### BESLUIT BURGEMEESTER INZAKE VERLENGING TOELATING VOOR HET SIGNALEREN VAN WERKEN EN VERKEERSBELEMMERINGEN OP DE OPENBARE WEG - VERSTRAETEBOUW NV, ROESELARE, NAAR AANLEIDING VAN RUWBOUWWERKEN TER HOOGTE VAN GENTSTRAAT 52 VOOR LOTUS BAKERIES

Gentstraat 52 te Lembeke

Volgens aanvraag van 27 juni 2018 van Verstraetebouw nv en aangepast signalisatieplan van 20 augustus 2018 en volgens hierna vermeld advies van 19 augustus 2018 van de Politiezone Meetjesland Centrum met signalisatieplan beide gevoegd als bijlage bij deze beslissing:

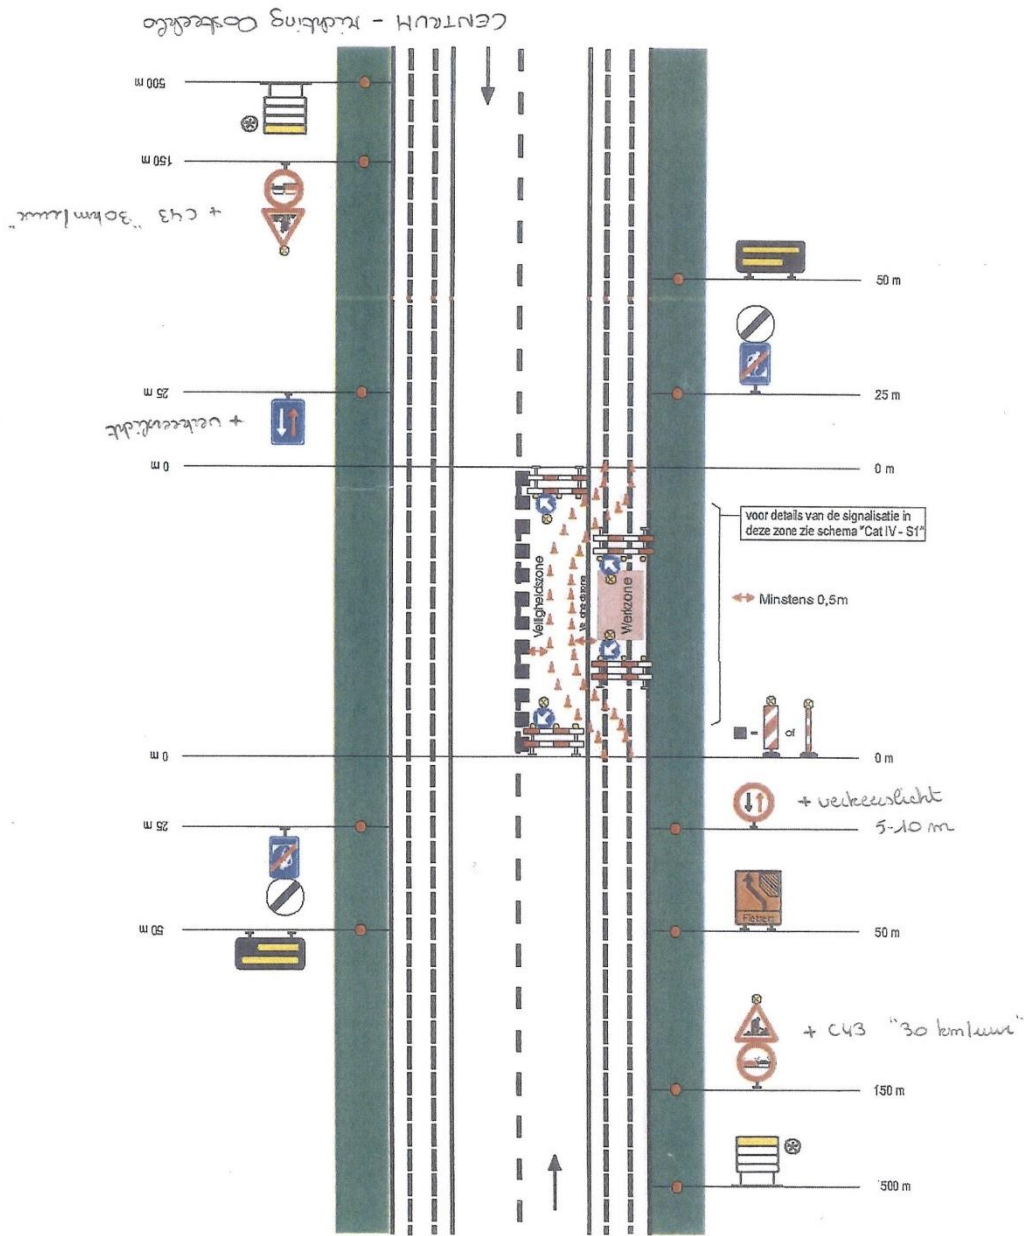
- wij adviseren de signalisatie te plaatsen volgens het plan in bijlage, aangevuld met de stilstaan- en parkeerverboden waar nodig;
- tevens dient men ervoor te zorgen dat de tijdelijke driekleurige verkeerslichten zodanig worden geplaatst dat zij die het terrein van de Lotus verlaten, hierop voldoende zicht hebben;

- gezien de gewijzigde situatie, werd ook de voorrangregeling opnieuw zoals gebruikelijk voorzien m.a.w. voorrang voor zij die geen hindernis aan de rechterkant dienen voorbij te rijden;

- de verkeerslichten voor het verkeer rijdende richting centrum dient rechts naast het fietspad te worden geplaatst zodat ook (brom)fietsers deze dienen te respecteren. Wij willen hiermee voorkomen dat er een conflict kan ontstaan tussen het gemotoriseerd verkeer komende van het centrum en het (brom)fietsverkeer rijdende richting centrum. Het organiseren van een omgeleide doorgang staat niet steeds garant dat deze door de (brom)fietsers wordt gerespecteerd/gevolgd. Er bestaat ook steeds de mogelijkheid dat bakens onvrijwillig worden verplaatst of omvallen waardoor de (brom)fietsers wordt verplicht alsnog de rijbaan te volgen;

- mogen wij vragen in de vergunning op te nemen dat de verantwoordelijke van de signalisatie vóór het uitvoeren van de aanpassingen telefonisch contact neemt met Marc Boelens – 0499 93 09 18. Indien mogelijk zal iemand van onze dienst ter plaatse komen om de signalisatie te verifiëren of aan de plaatsgesteldheid aan te passen.
